PLAN LOCAL D'URBANISME INTERCOMMUNAL DE BOURGES PLUS

Projet de modification simplifiée (Article L.153-45 du Code de l'Urbanisme)

**Rapport de présentation des modifications,
mis à disposition du public du 17 avril 2023 au 19 mai 2023**

b) La mise à jour de l'OAP n°6 « Le Canal ».

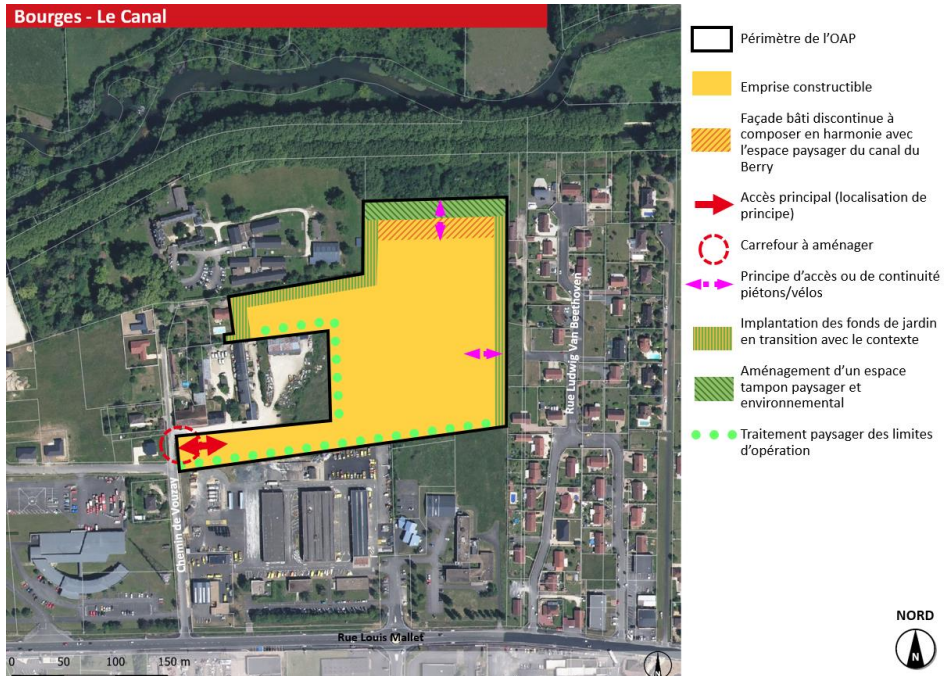
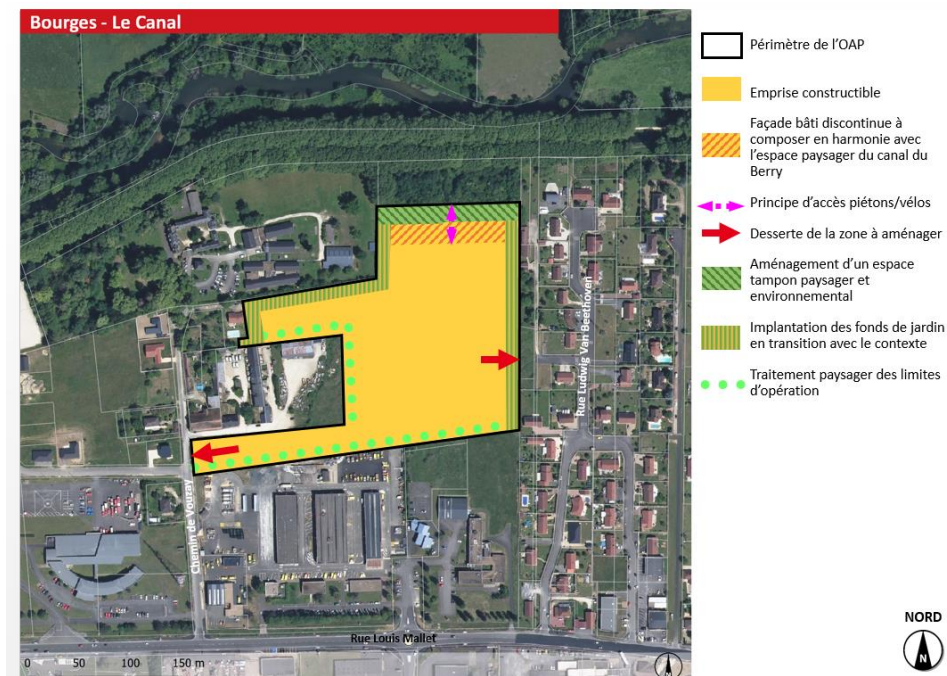
L'OAP n°6 « Le Canal » prévoit dans le chapitre « accès / maillage viaire / Cheminement piétons-vélos », l'aménagement d'un accès principal depuis le chemin de Vouzay.

Cet accès a été privilégié dans la mesure où aucun autre accès direct n'existait pour desservir la zone à aménager.

Un accès automobile est désormais possible par la rue Ludwig Van Beethoven, situé à l'est du lotissement. Afin de fluidifier les circulations au sein de cette OAP dense, il est laissé à la libre appréciation de l'aménageur le choix d'accéder au terrain à la fois par le chemin de Vouzay et/ou la rue Ludwig Van Beethoven en fonction des caractéristiques du projet.

- **De supprimer l'accès principal et le carrefour à aménager côté « chemin de Vouzay » et orienter l'aménagement de la zone avec des entrées/sorties rue Ludwig Van Beethoven et chemin de Vouzay.**

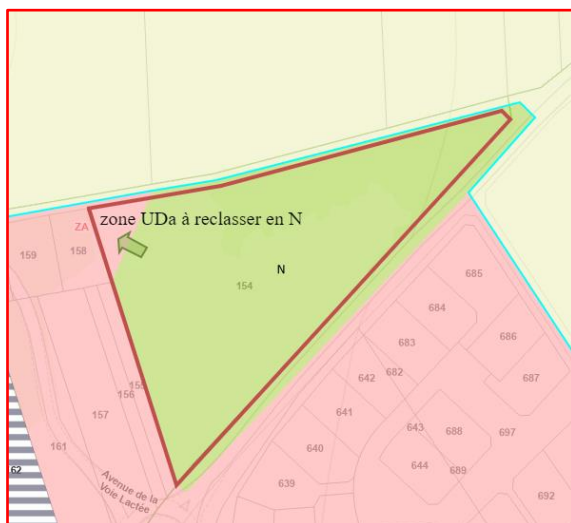
- Erreur de limite de zone : à la Chapelle-Saint-Ursin, avenue de la Voie Lactée, une partie de la parcelle ZA 154 a été classée par erreur en zone UDa (habitat pavillonnaire à dominante d'opérations d'ensemble), alors qu'elle présente les caractéristiques d'une zone naturelle comme le reste de la parcelle.

- **A La Chapelle-Saint-Ursin, de reclasser l'intégralité de la parcelle ZA 154 en zone naturelle (N)**
-

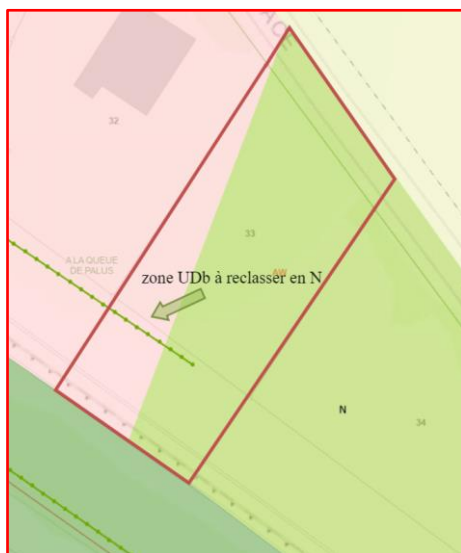
- Erreur de classement de parcelle : à Saint-Germain-du-Puy, rue d'Alsace, une partie de la parcelle AW 0033 a été classée par erreur en zone UDb (habitat pavillonnaire à dominante de constructions diffuses). Elle n'est actuellement pas construite et elle est située en continuité d'une zone naturelle.

- **A Saint-Germain-du-Puy, de reclasser l'intégralité de la parcelle AW 0033 en zone naturelle (N)**

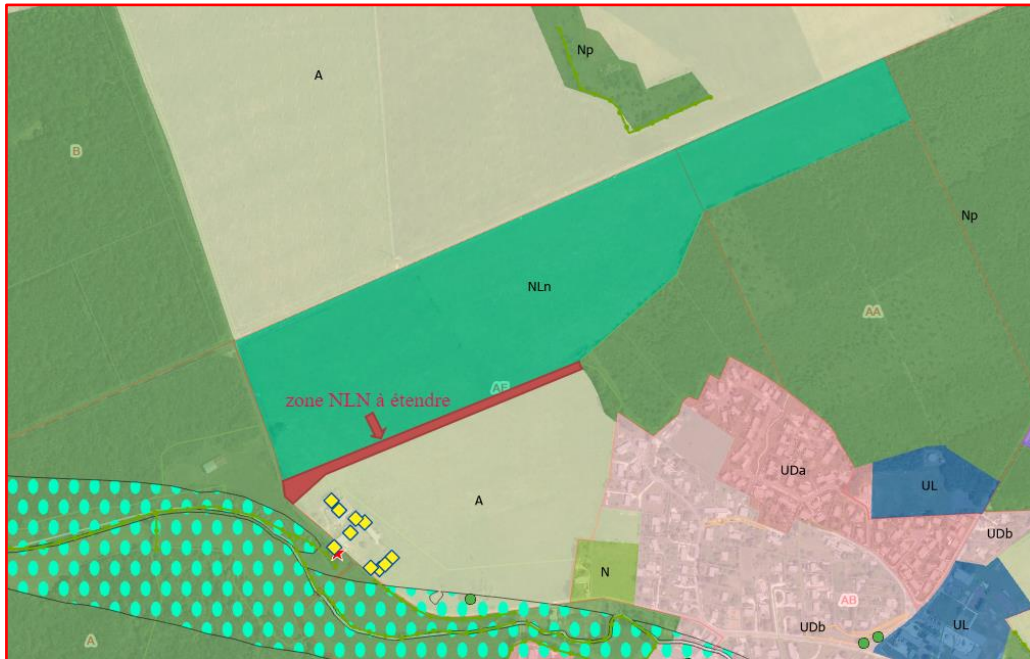
- Erreur de limite de zone : à Morthomiers, lieu-dit « Grand Champ », parcelle AE002, le périmètre sud de la parcelle NIn doit être légèrement redéfini, en cohérence avec le périmètre de la centrale photovoltaïque au sol autorisée en 2020.

- **A Morthomiers, de reclasser pour partie de la parcelle AE002 en zone Nln comme suit :**

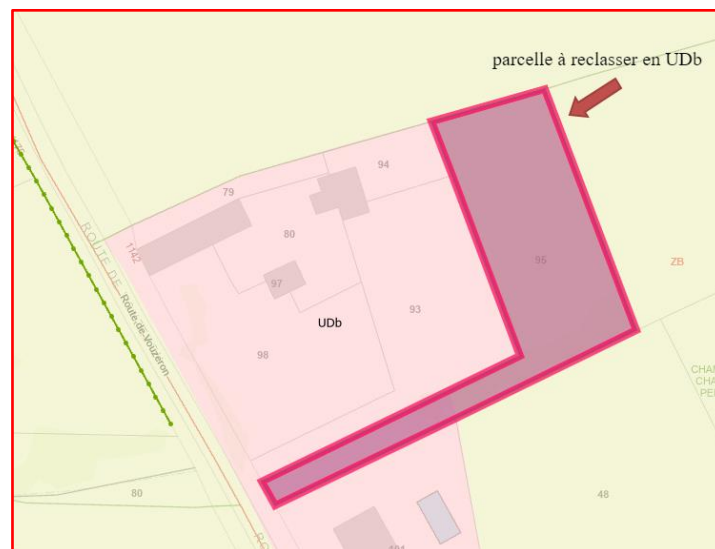
- Erreur de classement de parcelle : à Saint-Doulchard, route de Vouzeron, parcelle ZB 95, un permis de construire a été délivré en octobre 2019 avant l'arrêt de projet du PLUI.

- **A Saint-Doulchard, de reclasser la parcelle ZB 95 en zone UDb (zone à dominante d'habitat pavillonnaire, à dominante de constructions diffuses).**

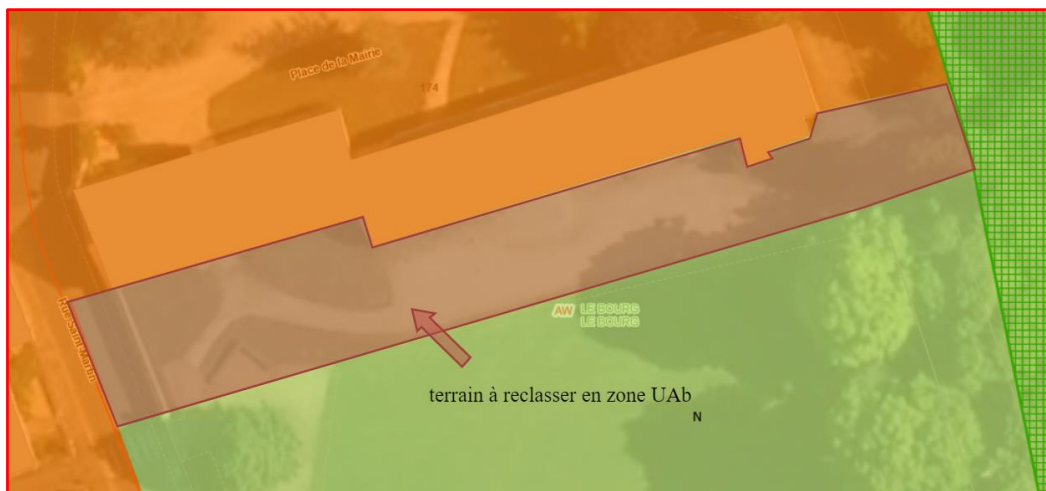
- Erreur de classement d'une partie de la parcelle AW 45 à Plaimpied-Givaudins. Le long de la rue Saint-Martin et des bâtiments place de la Mairie, des aménagements ont été réalisés avant l'approbation du PLUI et ont été classés en zone naturelle. Ces aménagements sont situés en continuité de l'alignement bâti de la rue Saint-Martin, classé en zone UAb (centre-bourg historique des communes).

- A Plaimpied-Givaudins, de reclasser une partie de la parcelle AW 45 en zone UAb, comme suit :

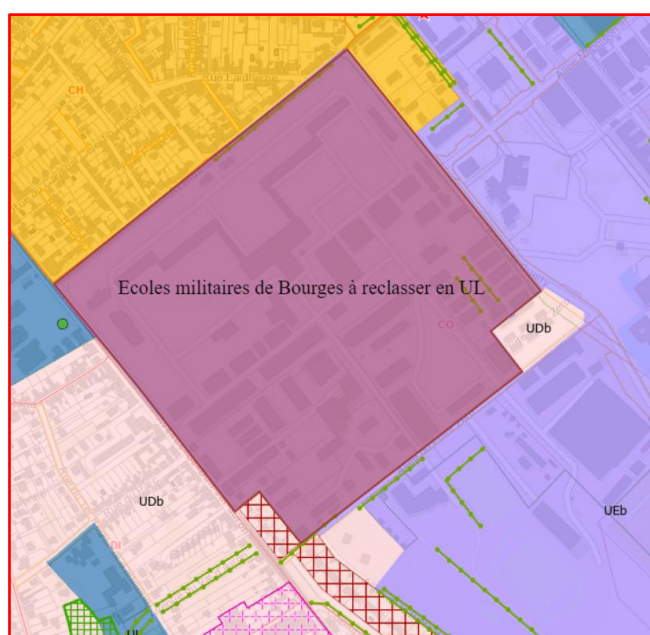
- Reclassement du site des écoles militaires de Bourges : actuellement classés en zone UEb (zone économique large, à l'exception du commerce de détail), ces terrains, appartenant à l'Etat sont davantage à vocation d'équipements d'intérêt collectif (public) (zone UL).

- A Bourges, de reclasser les parcelles CO 31, CO 34, CO 33, CO 37, CO 24, CO 21 et CO 27p en zone UL (secteur à vocation d'équipements d'intérêt collectif).

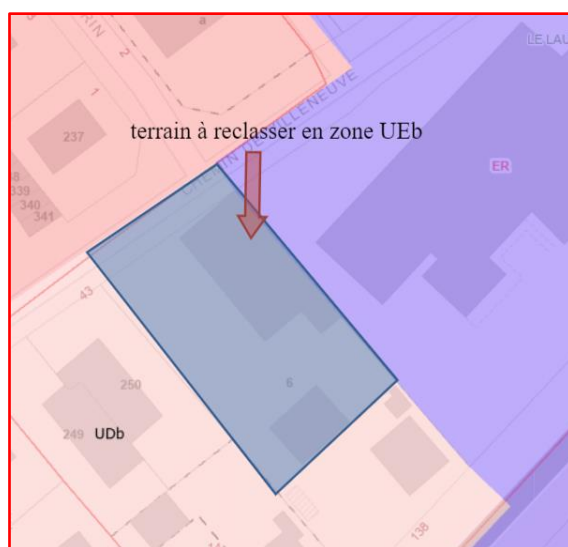
- Reclassement de la parcelle ER 6 à Bourges : actuellement classée dans son intégralité en zone UDb (secteur d'habitat pavillonnaire avec constructions diffuses), la moitié de la parcelle est occupée par un entrepôt pour une activité artisanale. Suite à une division de ce terrain, il apparaît judicieux de distinguer la partie habitat pavillonnaire de la partie bâtiment d'activités.

- **A Bourges, de reclasser la parcelle ER 6 pour partie en zone UEb (zone d'accueil d'activités économique autre que du commerce de détail).**

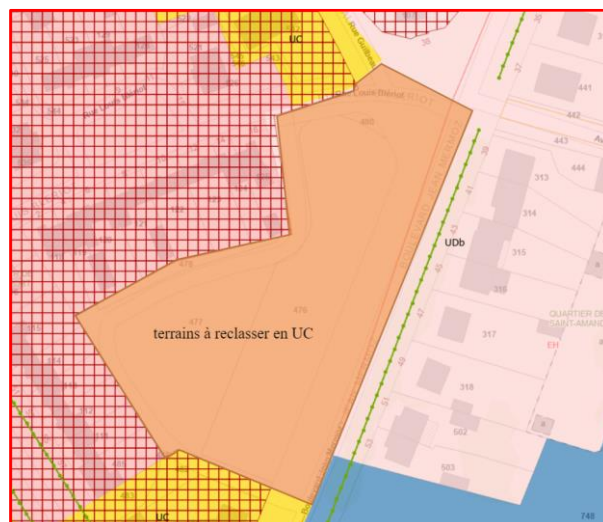
- Reclassement des parcelles EI 476, EI 477, EI 480 à Bourges : actuellement classés en zone UDb, (secteur d'habitat pavillonnaire avec constructions diffuses), ces terrains sont en continuité de deux secteurs d'habitat collectif (UC). Des logements collectifs sociaux occupaient ces terrains jusqu'à leur démolition pour motifs structurels en 2015. Le choix de leur classement en zone UDb au PLUI constitue une erreur d'appréciation, dans la mesure où il est souhaité la conservation du caractère résidentiel collectif le long d'une voie structurante que constitue le boulevard Jean Mermoz.

- **A Bourges, de reclasser les parcelles EI 478, EI 476, EI 477 et EI 480 en zone UC (secteur des terrains occupés par des ensembles / résidences d'habitat collectif).**

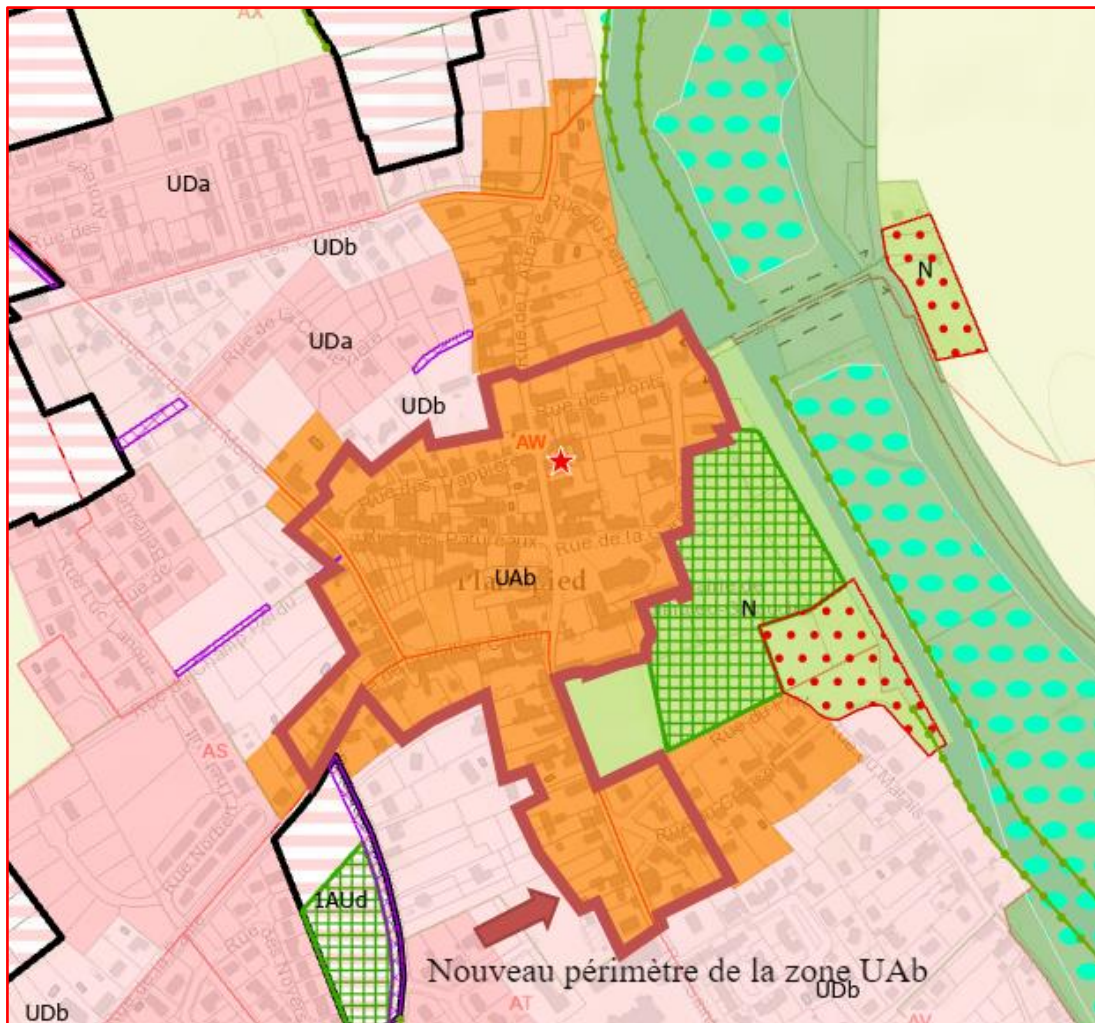
- Modification du périmètre du centre-bourg de Plaimpied-Givaudins : plusieurs rues de la zone actuellement classée UAb ont davantage les caractéristiques des zones d'habitat pavillonnaire à dominante de constructions diffuses (UDb) que celle du centre-bourg historique de la commune (UAb).
En effet, l'implantation de l'habitat est majoritairement détachée de l'espace public : le front bâti est par conséquent moins perceptible. La densité des constructions y est également plus faible. Sont concernées : une partie de la rue de la Paille, la rue du Bois au Moine, la rue de l'Abbaye et la rue de la Garenne.

- **A Plaimpied-Givaudins, de réduire la zone UAb, et d'étendre la zone UDb selon le périmètre ci-dessous :**

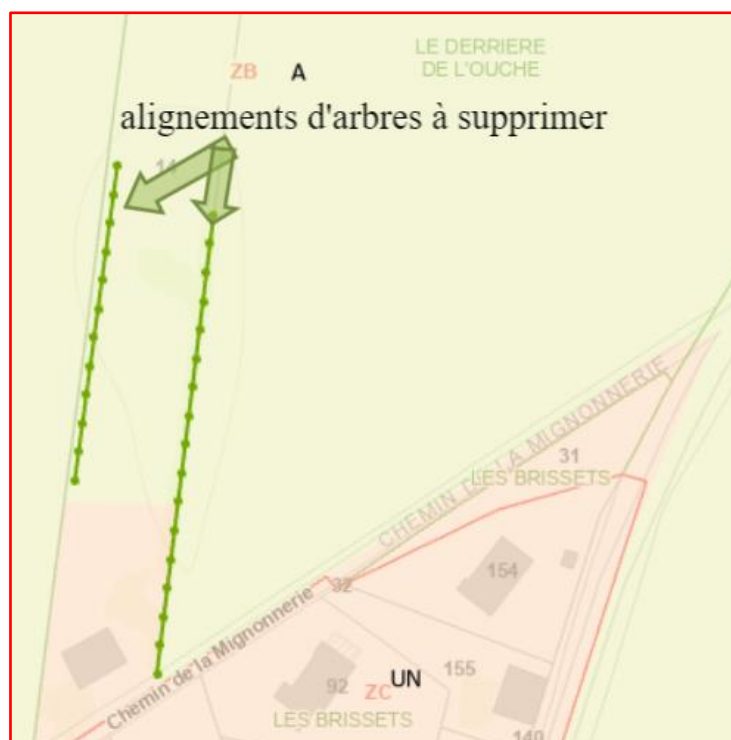
A Arçay, dans le hameau des Brissets, la parcelle ZB0014, classée en zone UN (secteur d'habitat isolé) et A (agricole), est concernée par 2 alignements d'arbres.

Or, sur cette parcelle, il a été constaté un dépérissement irréversible de l'alignement de thuyas situé à l'est de la parcelle et de son absence d'intérêt écologique. Il s'agit donc d'une erreur matérielle de classement.

L'alignement indiqué situé à l'ouest de la parcelle est inexistant. Là encore, il s'agit d'une erreur de classement.

- **A Arçay, de supprimer les alignements d'arbres sur la parcelle ZB0014.**

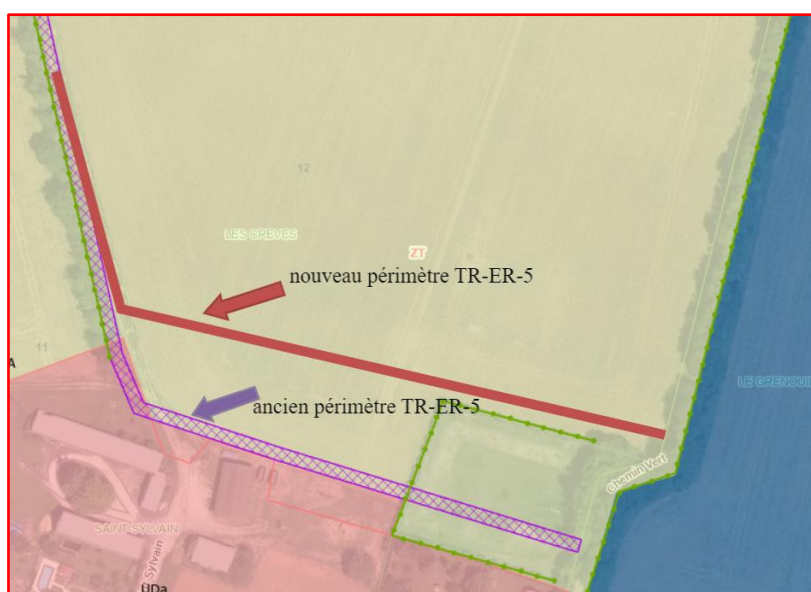
L'emplacement réservé « TR-ER-5 » situé à Trouy pour la création d'un chemin communal allée Saint-Sylvain a été dessiné sur le document graphique du PLUI en décalage avec le chemin pédestre existant. Il est donc nécessaire de corriger cette erreur matérielle en réajustant le périmètre de l'emplacement réservé.

De plus, le réaménagement de l'extrémité nord de l'allée Saint-Sylvain rend nécessaire la redéfinition du tracé de l'emplacement réservé sur sa partie sud.
